Mission régionale d'autorité environnementale

**Avis sur le projet de centrale photovoltaïque au sol  
sur la commune de Chermisey (88),  
porté par SOLEFRA 30 SAS**

n°MRAe 2023APGE52

Nom du pétitionnaire	SOLEFRA 30 SAS
Commune	Chermisey
Département	Vosges (88)
Objet de la demande	Projet de centrale photovoltaïque au sol
Date de saisine de l'Autorité environnementale :	30/03/23

**Figure 2 – plan de masse du projet**

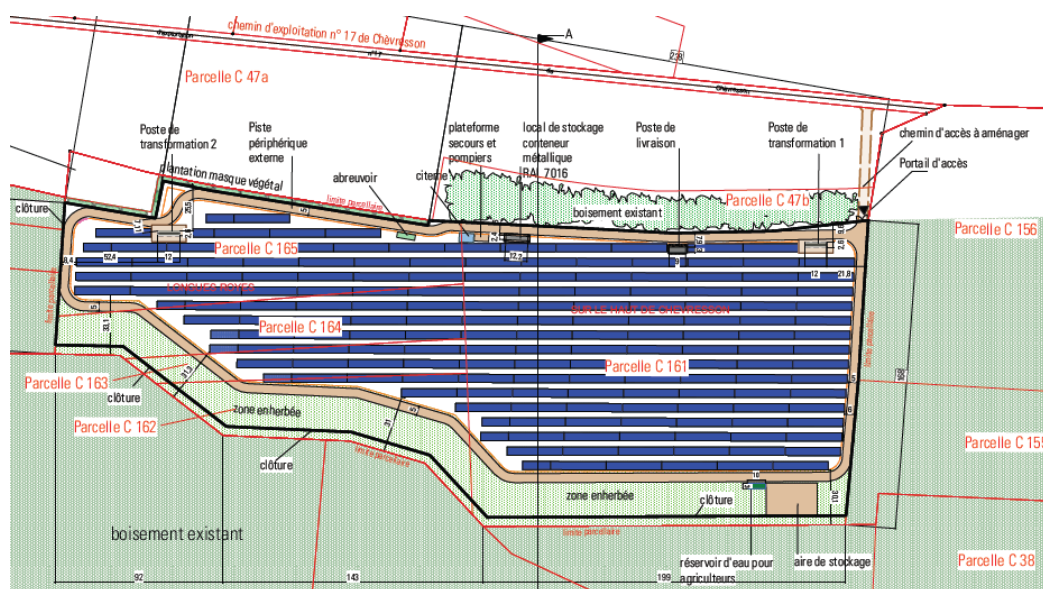
La centrale sera constituée de 8 788 modules photovoltaïques, d'une puissance unitaire d'environ 560 Wc pour une production approximative de 5,2 GWh/an. La surface totale des panneaux,

projetée au sol en position horizontale est de 2,25 ha soit environ 38 % de la surface clôturée. L'arête inférieure des tables sera à 1 m du sol au minimum et l'arête supérieure sera à 3,1 m du sol au maximum. Les tables seront espacées de 25 cm environ et les panneaux de 25 mm verticalement, de 20 mm horizontalement, pour laisser circuler les eaux de ruissellement.

La centrale photovoltaïque de Chermisey utilisera la technologie silicium monocristallin pour la conception des panneaux. L'Ae précise qu'il existe des modules photovoltaïques cristallins multicouches qui présentent l'avantage par rapport à la technologie monocouche de capter de l'énergie sur les deux faces, ce qui améliore le rendement (de 8 à 15 % supplémentaires pour atteindre un rendement de 25 %<sup>10</sup>).

La fixation des tables d'assemblage se fera par le biais de pieux battus dans le sol à l'aide d'une batteuse hydraulique. La profondeur des pieux n'est pas précisée. L'Ae indique que la solution par longrines ou plots béton devrait être étudiée (cf chapitre 2.2. du présent avis).

***L'Ae recommande au pétitionnaire de comparer les alternatives possibles pour le choix de la technologie des panneaux photovoltaïques à installer en prenant en compte notamment le moindre impact environnemental (risque de pollution et optimisation du rendement), les possibilités de recyclage et l'aménagement sur site.***
